PETYCJA W SPRAWIE PRZYWRÓCENIA DOSTĘPU DO ŚCIEŻKI DLA PIESZYCH

W związku z realizacją przez Zarząd Dróg Miasta Krakowa inwestycji przeprowadzanej w ramach Projektu HORIZON 2023 – „Budowa ścieżki rowerowej na odcinkach: od Klasztoru Sióstr Norbertanek do istniejącego odcinka ścieżki przy Moście Zwierzynieckim, od ul. Wioślarskiej do ul. Jodłowej oraz od ul. Mirowskiej do granicy miasta Krakowa” **żądam przywrócenia dostępu do ścieżki dla pieszych idących do lub z budynków znajdujących się przy ul. Księcia Józefa 129, 131 i 131A.**

Załącznik nr 2

Fot. 1. Gminna działka drogowa nr 218/6

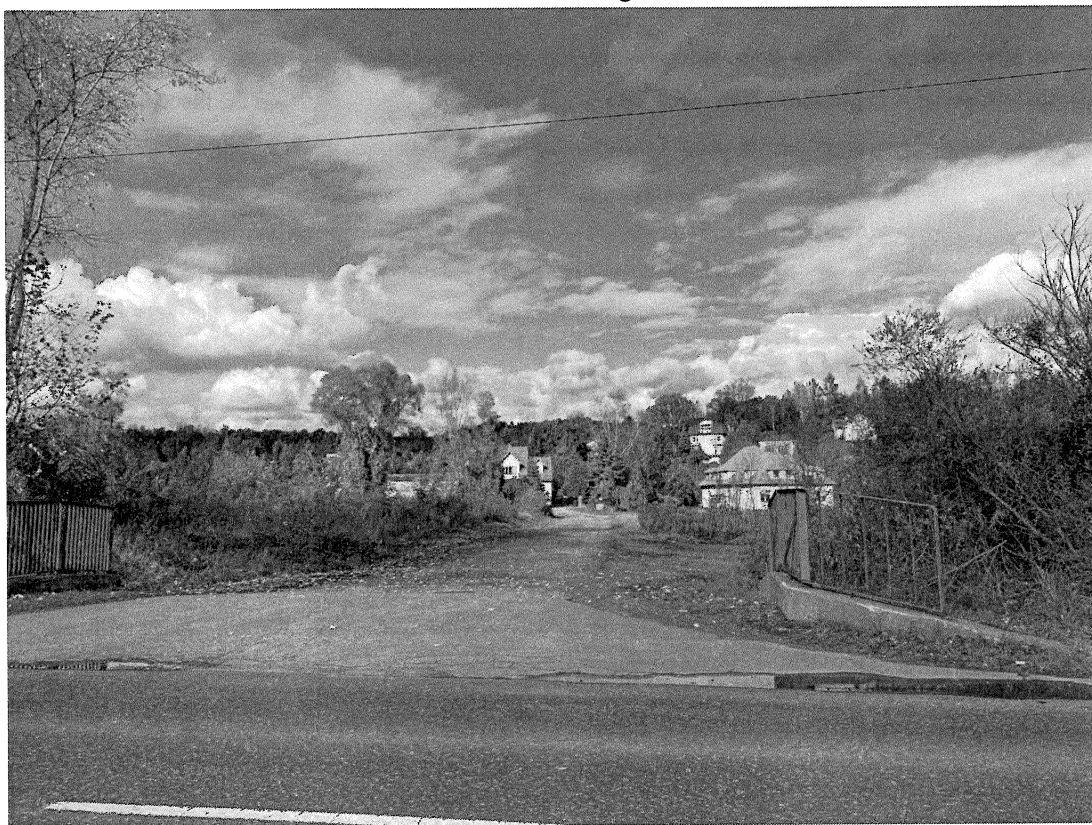
Budynki (jeden mieszkalny i dwa usługowo-magazynowe) znajdują się przy gminnej działce drogowej nr 218/6 (droga bez przejazdu), obręb 17 Krowodrza, łączącej się z ul. Księcia Józefa od strony północnej. Do dnia 24.10.2023 r. mieszkańcy, pracownicy oraz klienci firm znajdujących się w/w budynkach korzystali z ciągu pieszo-rowerowego, znajdującego się po stronie południowej ul. Księcia Józefa, i przepustu nad rowem, położonego na wysokości gminnej działki drogowej nr 218/6. Pragnę zaznaczyć, że w budynku przy ul. Księcia Józefa 131 mieszkają dwie rodziny: osoby starsze w wieku 80 lat oraz rodzina z niepełnosprawnym dzieckiem.

W trakcie budowy ścieżki rowerowej i dla pieszych doszło do likwidacji **jedyne**go istniejącego **dostępu** do ciągu pieszego przy drodze publicznej. W tym miejscu od strony północnej ul. Księcia Józefa nie ma pobocza. Jest za to głęboki rów odwadniający, zabezpieczony od strony jezdni barierkami. Obecnie pieszy jest zmuszony poruszać się po jezdni o dużym natężeniu ruchu na odcinku około 500 metrów zarówno od strony zachodniej jak i wschodniej.

Fot. 4. Teren prowadzonej inwestycji, w miejscu gdzie poprzednio znajdował się przepust

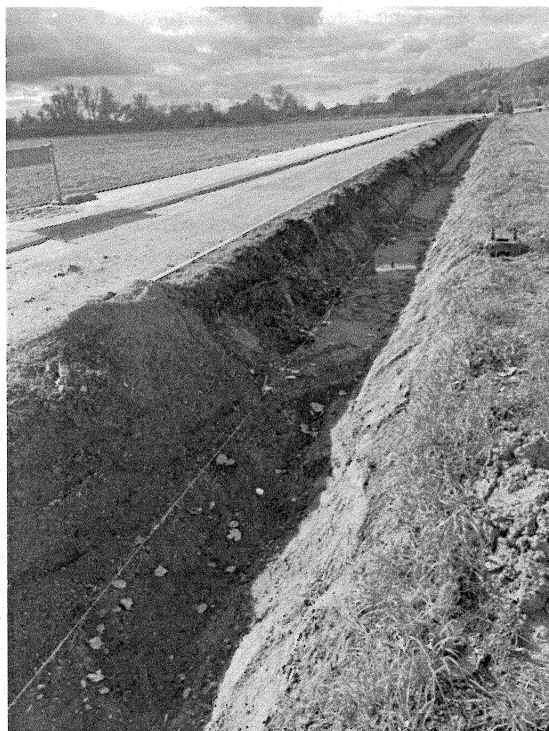
W związku z prowadzonymi pracami inwestycyjnymi rów, przez który powadziło przejście, został pogłębiony i poszerzony. Zgodnie z otrzymaną informacją od Zarządu Dróg Miasta Krakowa nie jest planowane przywrócenie dostępu z działki drogowej nr 218/6 do ścieżki dla pieszych.

skarpy i jest w tym miejscu wrysowany przepust; natomiast od strony północnej wyraźnie zaznaczona jest działka drogowa nr 218/6. W związku z powyższym, proszę o wyjaśnienie, dlaczego inwestycja nie jest realizowana zgodnie z projektem przedstawionym do publicznego wglądu.

Biorąc pod uwagę powyższe, zwracam się o wprowadzenie korekty do projektu prowadzonej inwestycji i przywrócenie **dostępu do ścieżki dla pieszych idących do lub z budynków znajdujących się przy ul. Księcia Józefa 129, 131 i 131A.** Na czas przeprowadzania w/w korekty wnoszę o **zamontowanie przejścia tymczasowego**, które pozwoli na korzystanie z bezwzględnie prawa do przemieszczania się pieszych w bezpieczny i zgodny z obowiązującymi przepisami sposób.
